改善箇所説明図

ブレーキ・システム・モジュール

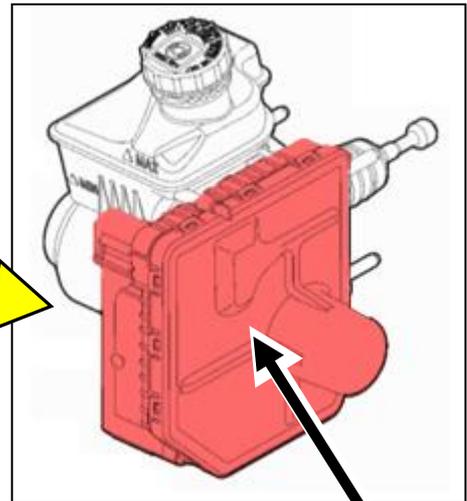
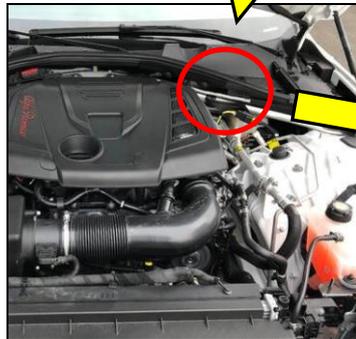
基準不適合発生箇所

ブレーキシステムモジュール(BSM)の制御プログラムが不適切なため、アダプティブクルーズコントロール(ACC)を使用した走行状態において、ブレーキペダルを踏んでも、アダプティブクルーズコントロールが解除されないことがある。そのため、意図しない加速が発生し追突事故に至るおそれがある。

改善の内容

全車両、ブレーキシステムモジュール(BSM)の制御プログラムを対策プログラムに書き換える。

識別 : 左側後部ドアストライカー下部固定ボルト頭部に黄色のマーキングを実施する。
